KIT DE CONVERSION MODULE D'ARBRE À CAMES
POUR LES MOTEURS DV5 DE PSA

KIT DE CONVERSION POUR MOTEURS DV5 DE PSA

RÉPARATION DURABLE DE L'ENTRAÎNEMENT DE L'ARBRE À CAMES

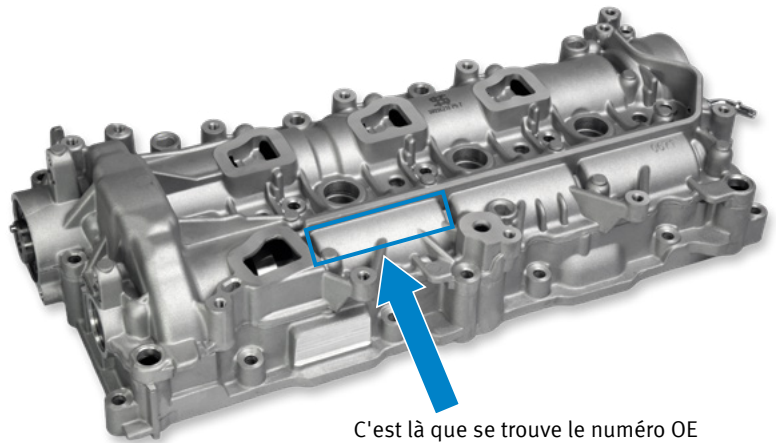
L'identification du module d'arbre à cames installé dans le véhicule doit être effectuée à l'aide du numéro du constructeur figurant sur le couvercle du module.

- 7 mm – N° OE : 9812647280
- 8 mm – N° OE : 9830580480

C'est là que se trouve le numéro OE des modules d'arbre à cames d'origine.

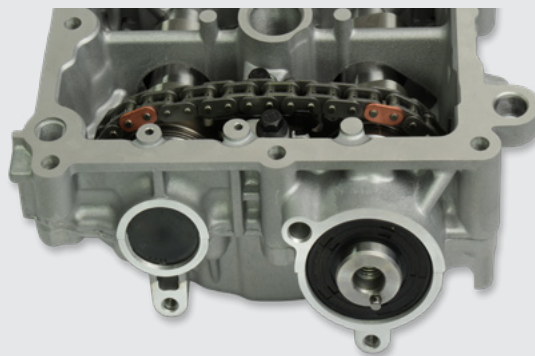
Afin de lutter contre l'usure prématurée, le pas de la chaîne a été augmenté de 7 mm à 8 mm.

Des plaques plus épaisses permettent d'obtenir une résistance à la traction plus élevée. La longueur de la chaîne et les pignons ont été adaptés.

22 MAILLONS = 44 BROCHES
21 DENTS

21 MAILLONS = 42 BROCHES
22 DENTS
